# 南宁市建设工程总平面批前公示牌

根据《中华人民共和国城乡规划法》的有关规定，现将南宁联东首湾园区管理服务有限公司申请联东U谷·南宁五象智造园建筑设计方案调整予以批前公示。

## 11#厂房原批准与拟调整方案图

一层平面图

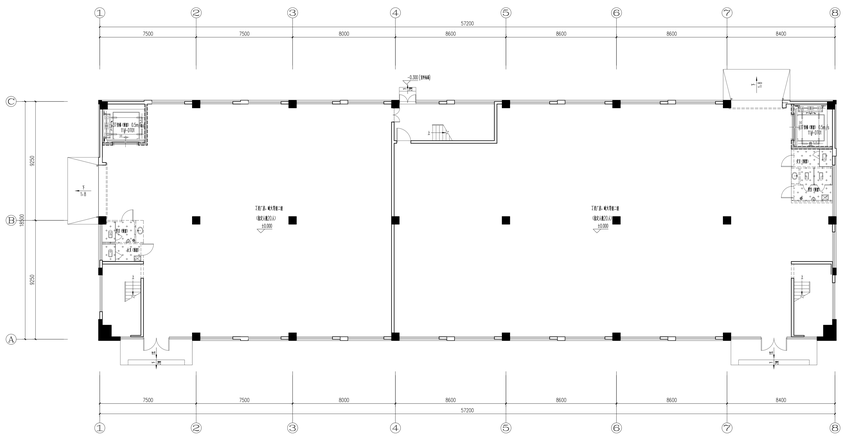
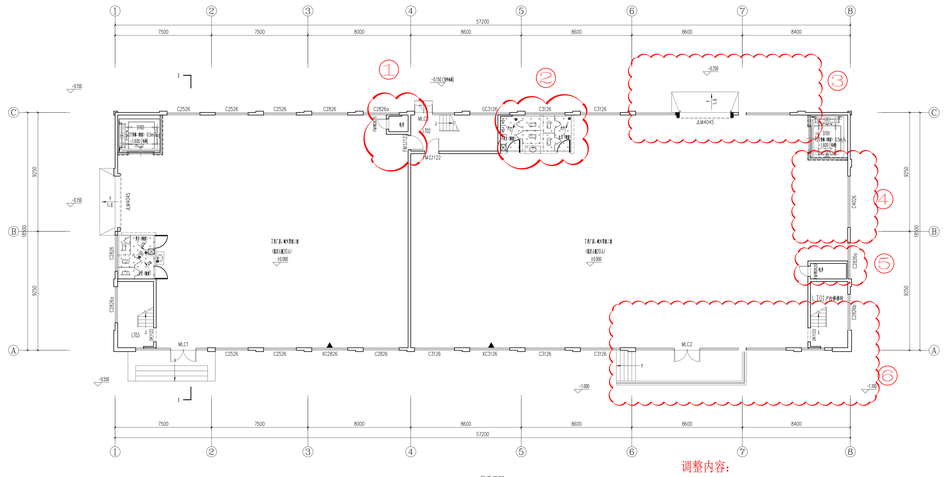
调整内容：
1.增加电井。
2.2和4处卫生间对调。
3.货运出入口位置由7至8轴移至6至7轴。
4.2和4处卫生间对调。
5.增加电井。
6.人行出入口位置由7至8轴移至6至7轴。

4.200层高处平面图

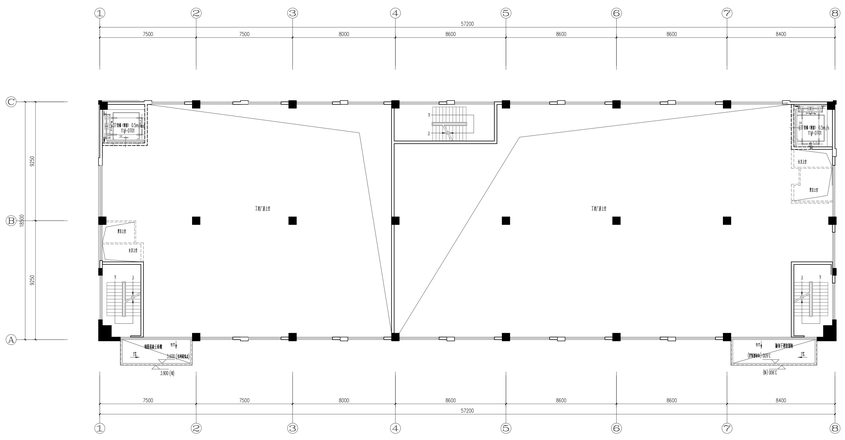
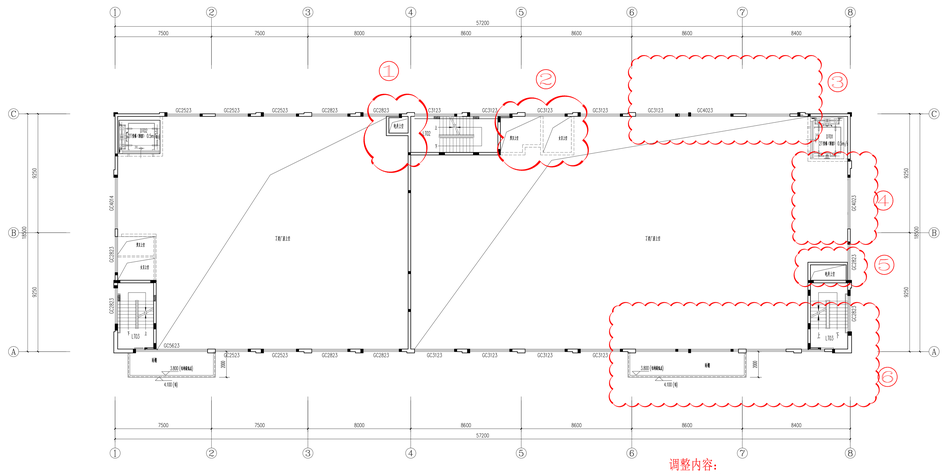
调整内容：
1.增加电井。
2.2和4处卫生间对调。
3.窗户尺寸和位置修改。
4.2和4处卫生间对调。
5.增加电井。
6.雨棚位置由7至8轴移至6至7轴，窗户尺寸和位置修改。

## 11#厂房原批准与拟调整方案图

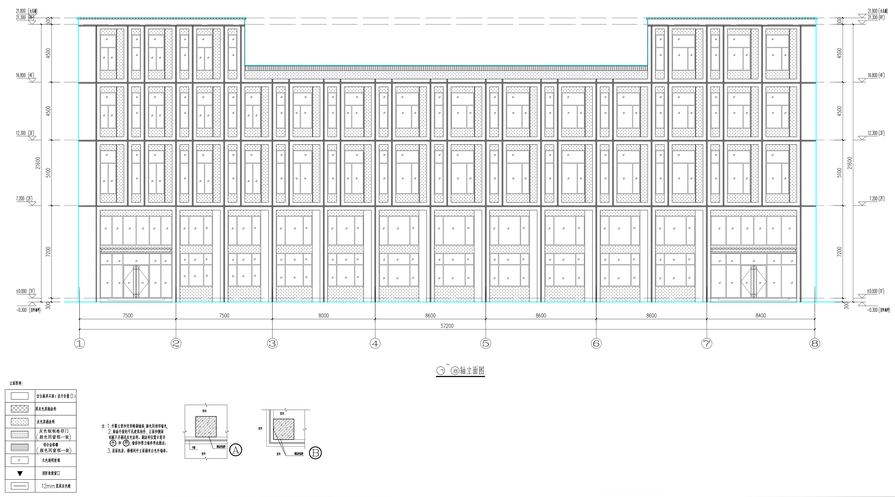
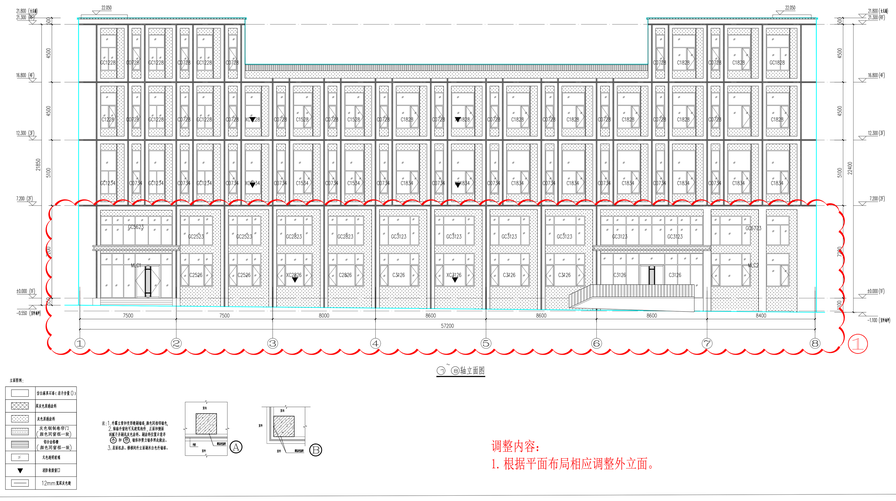
1. 根据平面布局相应调整外立面。

### 原批准立面图

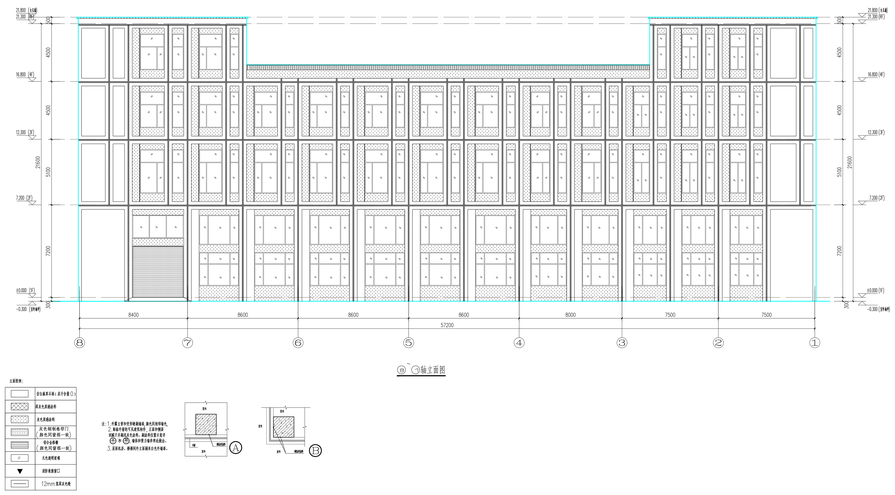
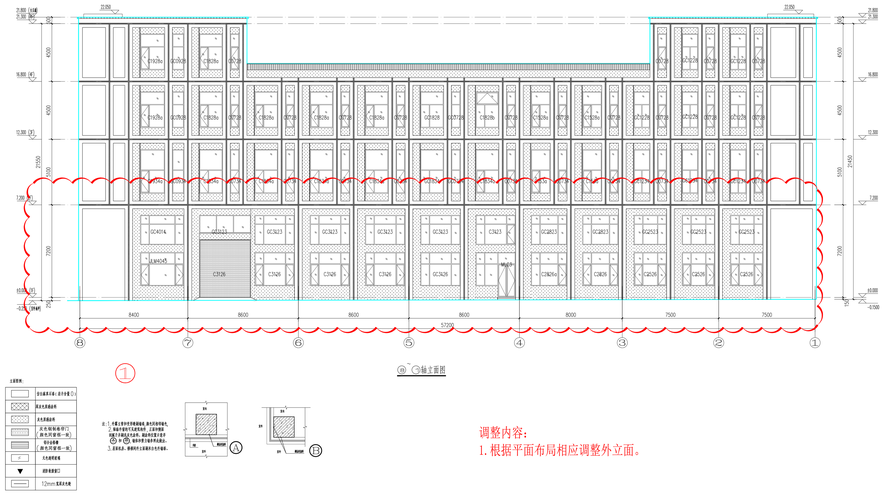
1. 根据平面布局相应调整外立面。
